# COMUNE DI CAMPIGLIA MARITTIMA

**OGGETTO:** Verifica di assoggettabilità regionale postuma relativa alla Variante a parità di volume al progetto di coltivazione e ripristino delle miniere Botro ai Marmi e Montorsi, nel Comune di Campiglia Marittima (LI).  
Proponente: SALES S.p.A. - Avvio del procedimento e richiesta di contributi tecnici istruttori.

**OGGETTO: D.Lgs. 152/2006, parte seconda; L.R.10/2010. Verifica di assoggettabilità regionale postuma relativa alla Variante a parità di volume al progetto di coltivazione e ripristino delle miniere Botro ai Marmi e Montorsi, nel Comune di Campiglia Marittima (LI). Proponente: SALES S.p.A.**

Figura 37. Individuazione del vincolo lettera g – aree tutelate per legge – fonte geoportale GEOscopio della Regione Toscana - in magenta si individua il perimetro dell'area di intervento, in giallo il perimetro della concessione.

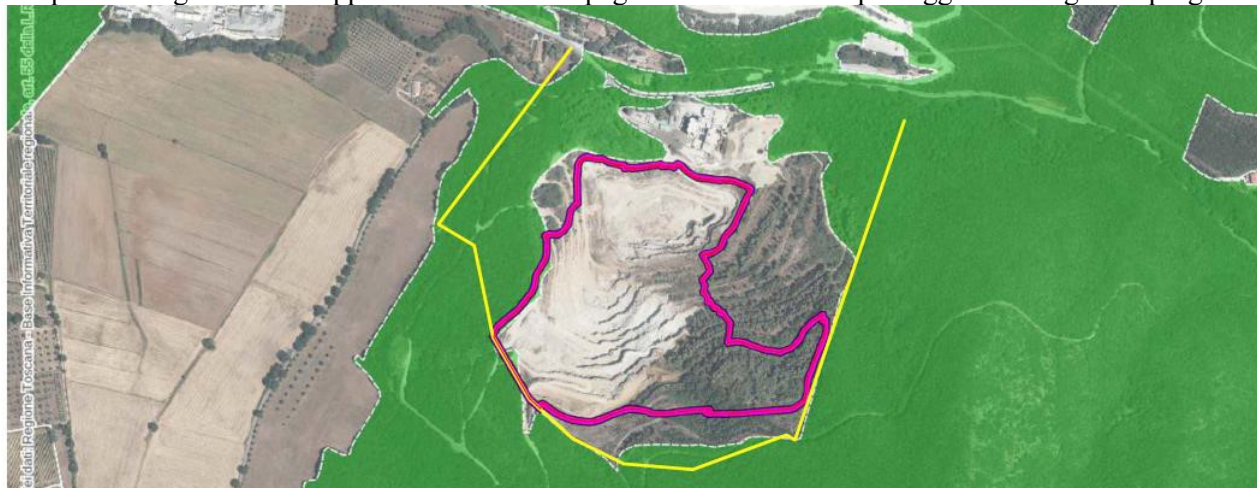
La cartografia del PIT/PPR relativa ai "territori coperti da foreste e da boschi, ancorché percorsi o danneggiati dal fuoco, e quelli sottoposti a vincolo di rimboschimento, come definiti dall'articolo 2, commi 2 e 6, del decreto legislativo 18 maggio 2001, n. 227" vincolati dall'art.142. c.1, lett. g, del Codice D.Lgs 42/2004 non risulta aggiornata rispetto al naturale e/o artificiale dinamismo del bosco ed all'effettiva consistenza delle aree rimboscate a seguito dei pregressi ripristini ambientali.

Anche la medesima Relazione al paragrafo 4.2 enuncia che:

Risulta opportuno segnalare come la cartografia del PIT assuma in questo senso un **carattere puramente ricognitivo** in quanto la sussistenza del vincolo "Boschi e foreste" è in realtà da ricondursi – a norma dell'art. 142, co. 1, lett. g) del Codice – alla presenza di aree boscate secondo le definizioni individuate dai vigenti dettami normativi nazionali e regionali in materia (ossia: art. 2, co. 2 e 6 del D.Lgs. n. 227/2001, Orientamento e modernizzazione del settore forestale, a norma dell'articolo 7 della legge 5 marzo 2001, n. 57 e l'art. 3, co. 1, 2 e 3 della L.R. Toscana n. 39/2000, Legge forestale della Toscana).
